MEMORANDO
DSH - 0037-2022

Envío del Informe de Evaluación del EsIA, proyecto “VERACRUZ VILLAGE-NERA CONDO SUITES”

Informe Técnico No. DSH-007-2022

ANÁLISIS DEL ESTUDIO DE IMPACTO AMBIENTAL DEL PROYECTO “VERACRUZ VILLAGE-NERA CONDO SUITES”

VERACRUZ VILLAGE

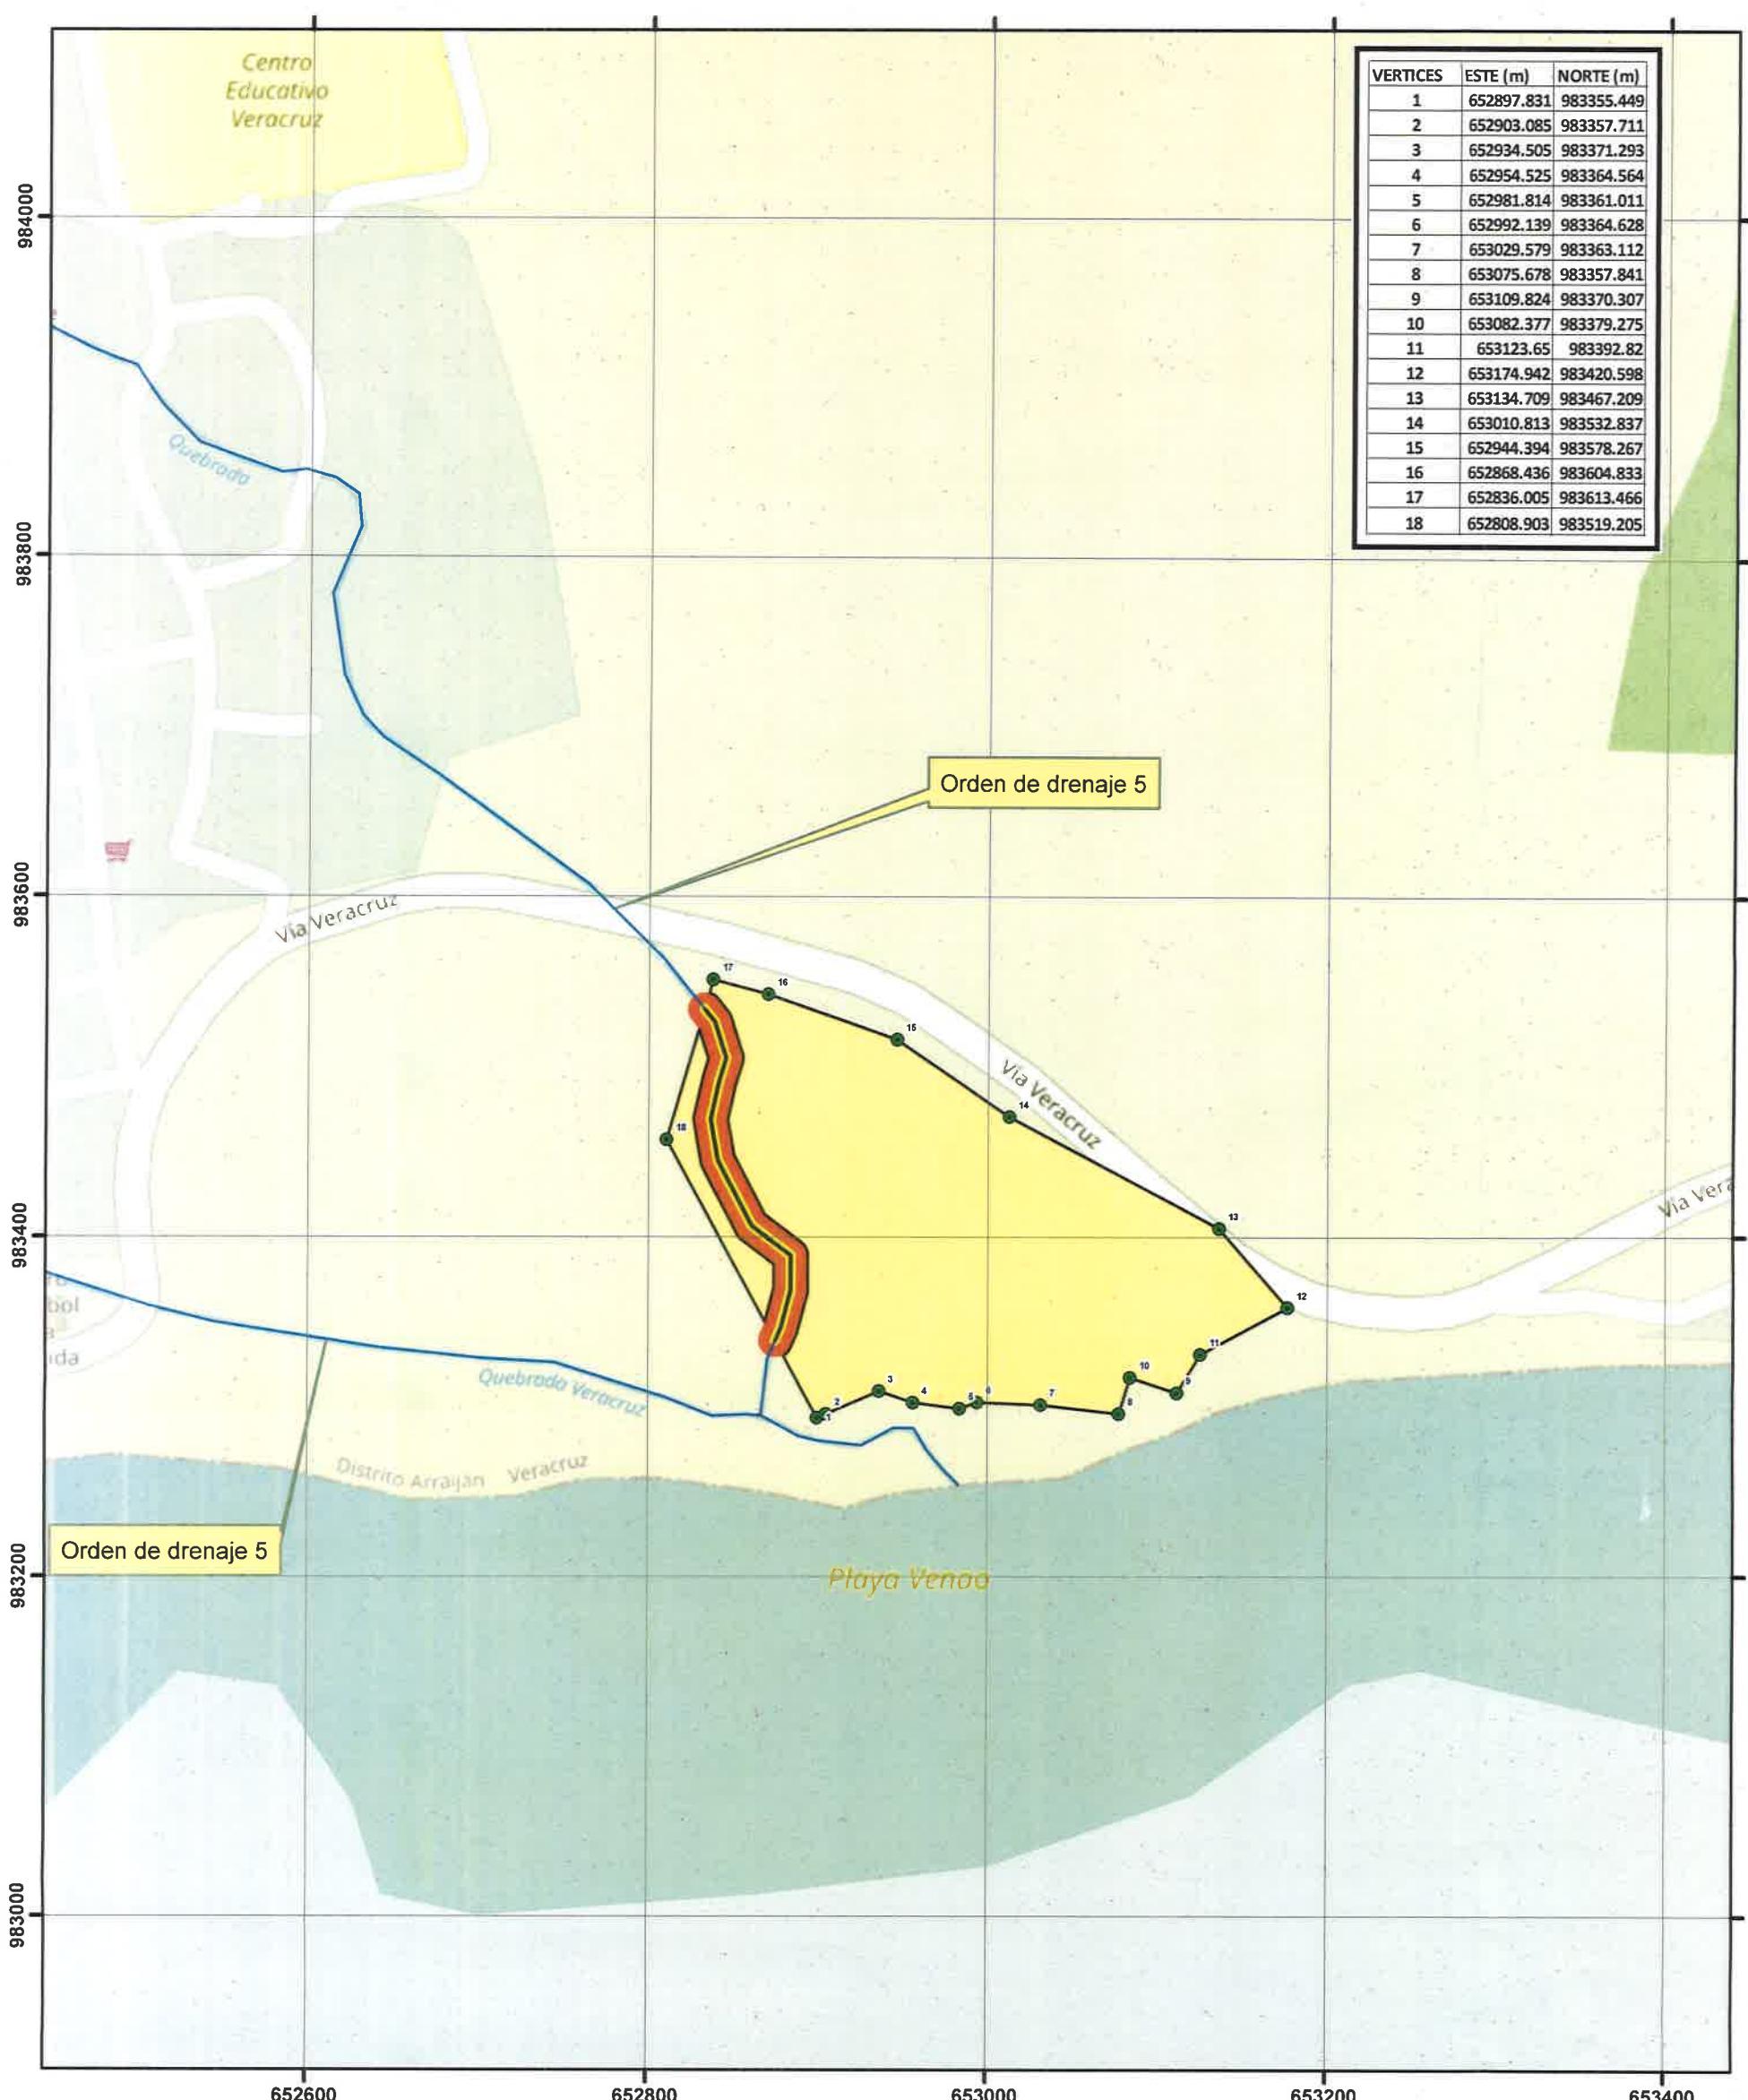
Dentro de la influencia directa del proyecto se encuentra una quebrada sin nombre, que colinda con el proyecto en el lado oeste. El promotor presenta en el EsIA el plano, sellado por el MOP, donde el área de la quebrada se marca como servidumbre pluvial de 17 metros de ancho. El promotor propone desvío de la quebrada de su cauce dentro de la servidumbre asignada por el MOP. Dicha obra traerá como consecuencia la eliminación de la vegetación de la franja protectora de la quebrada. Según el plano, presentado en el EsIA, solo quedará una franja de 3 metros, la cual separará el proyecto y el canal de la quebrada canalizada.

Luego de análisis de la información correspondiente al área de la competencia de la Dirección de Seguridad Hídrica se concluye que el desarrollo del proyecto afectará el cauce y la calidad de agua de la quebrada sin nombre, que colinda con el proyecto en un tramo de 368 metros.

La canalización y alineamiento del cauce traerá como consecuencia la eliminación de la mayor parte de vegetación del bosque de galería en la franja protectora de la quebrada sin nombre.

- Indicar al promotor que debe cumplir con artículo 23, numeral 2 de la Ley N°1 de 3 de febrero de 1994, "Por la cual se establece la Legislación Forestal en la República de Panamá y se dictan otras Disposiciones", el cual indica que queda prohibido dañar o destruir árboles o arbustos en áreas adyacentes a lagos, lagunas, ríos y quebradas, se debe dejar a ambos lados de la quebrada una franja de bosque igual o mayor al ancho del cauce que en ningún caso será menor de diez (10) metros, medidos de la parte superior del talud hacia dentro del proyecto. Se adjunta el mapa elaborada por los técnicos de la Dirección de Seguridad Hídrica en que se marca el recorrido de la quebrada dentro del polígono de proyecto, la servidumbre hídrica de tres metros (3m) y diez metros (10) de la franja protectora de la quebrada sin nombre.
